Service Bulletin

Sèche-linge à condensation

MODELE : Châssis : ZEPHYR - modèles concernés AZA HP, AZA & AZB

SUJET : Suppression de la mise à la terre sur la pompe de relevage

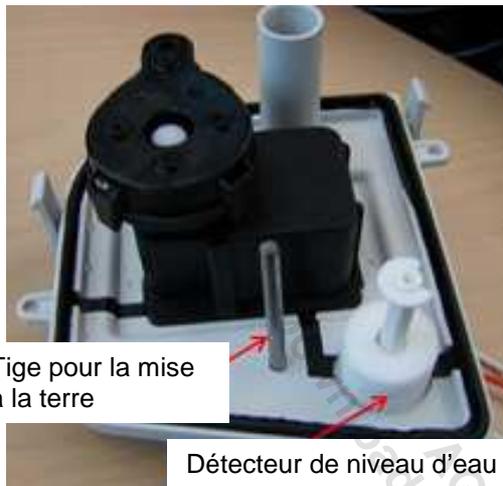
Suite à l'évolution du détecteur de niveau d'eau sur la pompe de relevage, la mise à la terre (par un fil de masse) n'est plus exigée.

- l'ancien détecteur de niveau d'eau a seulement 2 renforts.
- Le nouveau détecteur de niveau d'eau a 4 renforts.

La nouvelle version de pompe n'a plus de tige de mise à terre et ne nécessite plus de connexion à la masse du châssis.

Le nouveau détecteur de niveau d'eau est disponible en pièce détachée sous la référence **301852**. Il peut être monté avec l'ancienne pompe. Dans ce cas, Il n'est pas nécessaire d'enlever la tige et la connection de masse de l'ancienne pompe.

NOTA : La nouvelle pompe n'est pas compatible avec l'ancien détecteur de niveau d'eau (2 renforts)

ATTENTION : Ne pas utiliser l'ancien détecteur de niveau d'eau (2 renforts) avec une pompe sans tige et connexion de terre !
